Title		
Size A4	Number	Revision
Date: 4/17/2026		Sheet of
File: D:\lqs_test\..\Connect.SchDoc		Drawn By:

2025-12-23
	1		2025-08-19
			1 1
		V1.0	A3

ADC

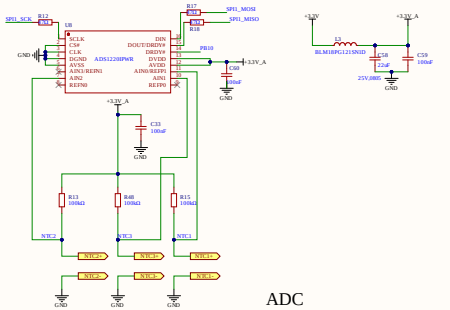
ADC增加磁珠滤波，NTC分压增加一路NTC3

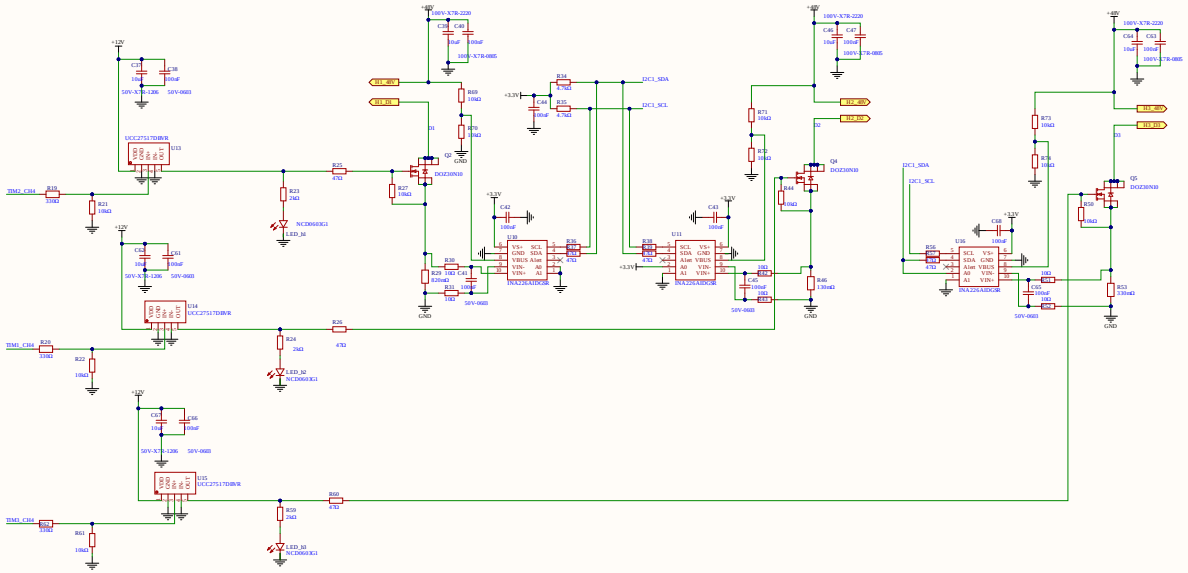
增加一路加热控制，原两通道栅极驱动芯片换为单通道三个芯片；MOS管更换体积更小型号；
INA226的VBUS测分压电阻2个100K均换为2个10K，不换会导致输入阻抗太大，VBUS测量值偏低
三个48V处的10uf，2220封装MLCC电容体积过大，如空间受限，您看怎么修改

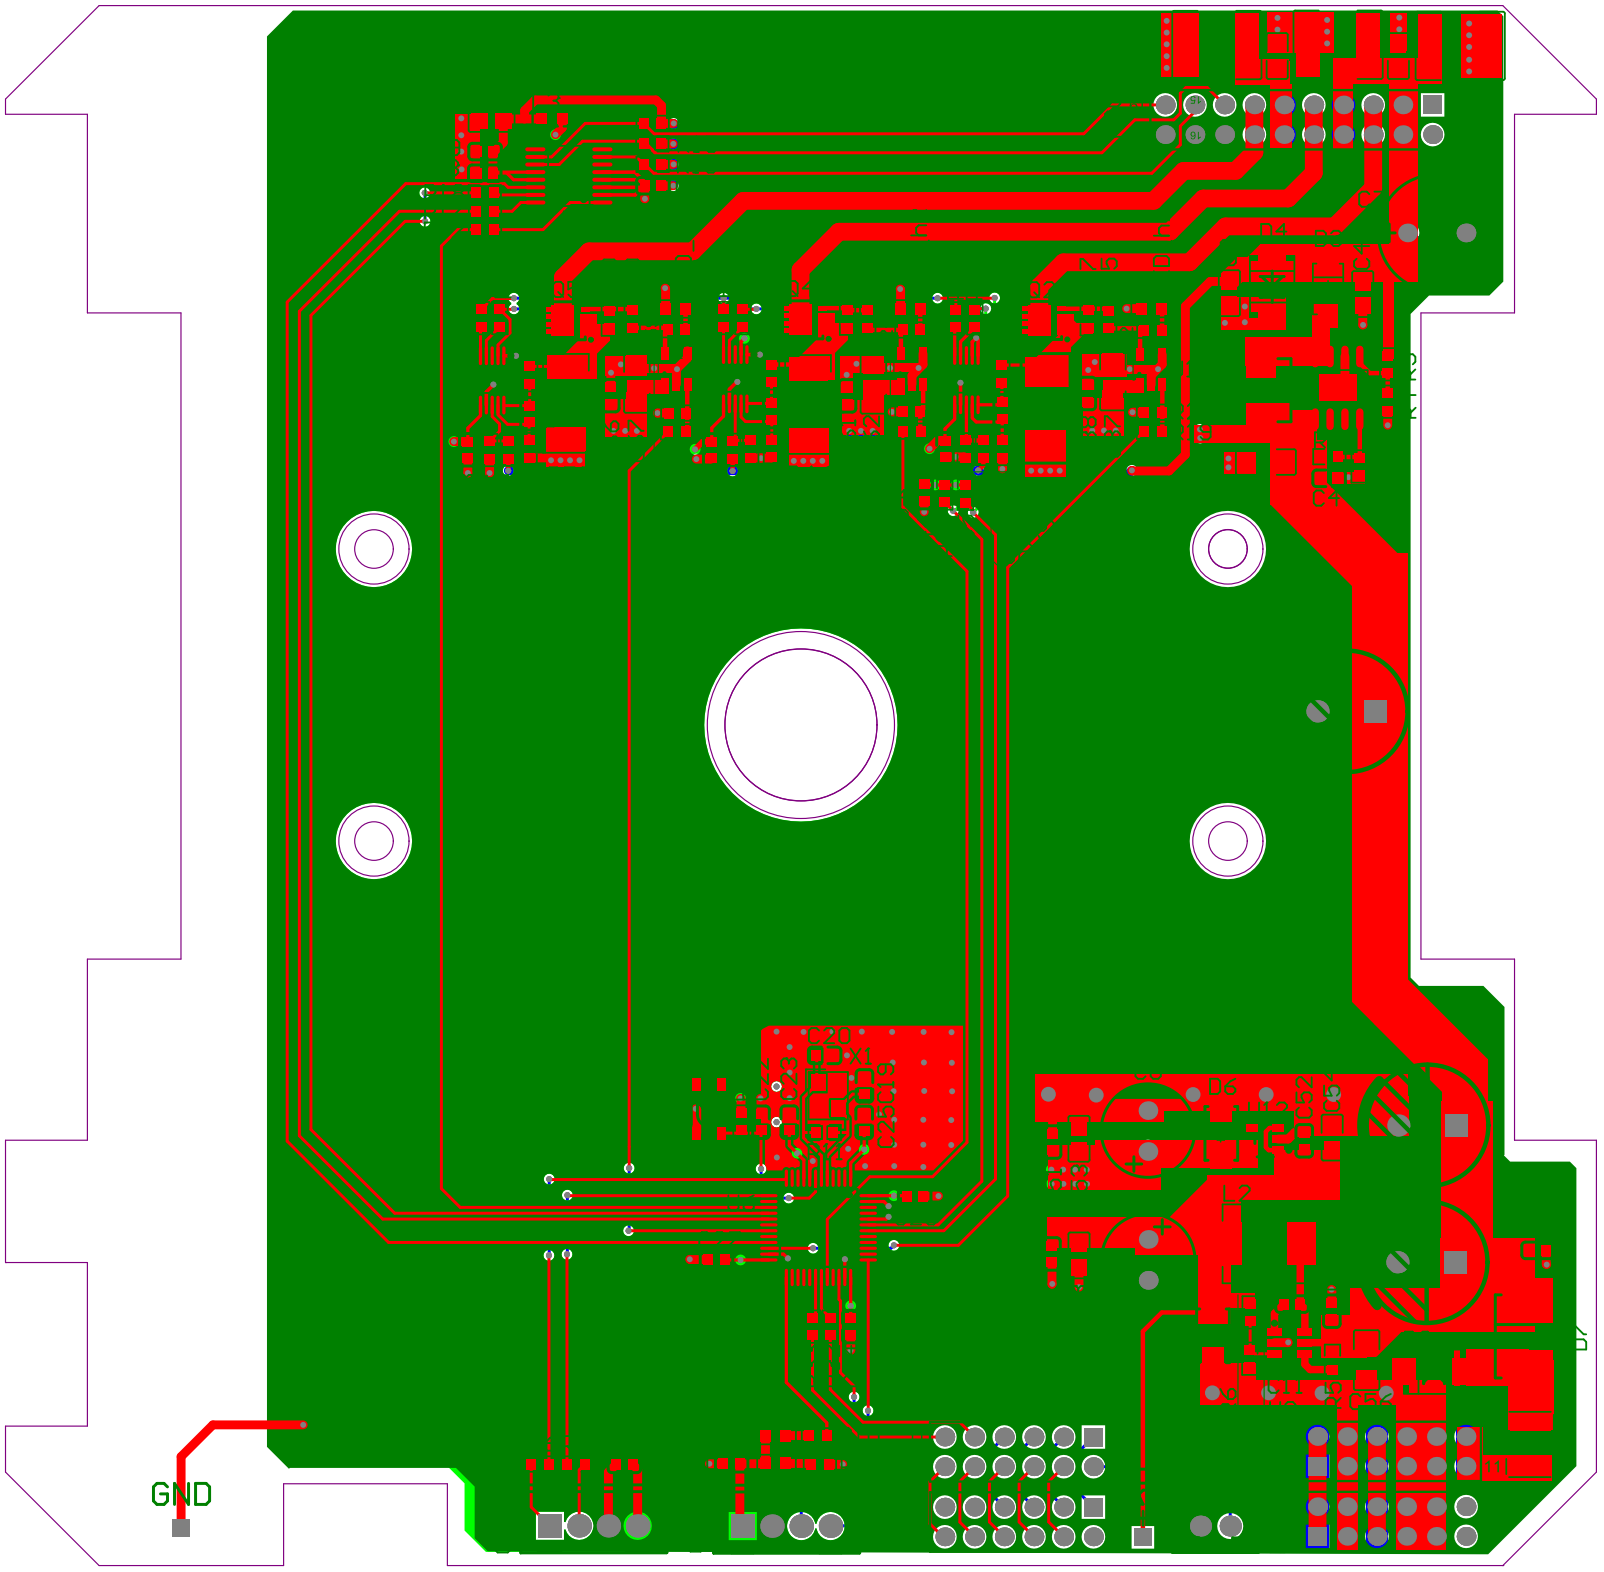
保险丝2A换为3A，防反肖特基换为PMOS

在空间足够的情况下，可否增加输入输出电解电容降低纹波

LDO更换为更小体积LDO

插件晶振换为贴片8M晶振

更换体积更小复位开关

原风扇电路删去，
原理图中所有接口为方便走线均可调换顺序
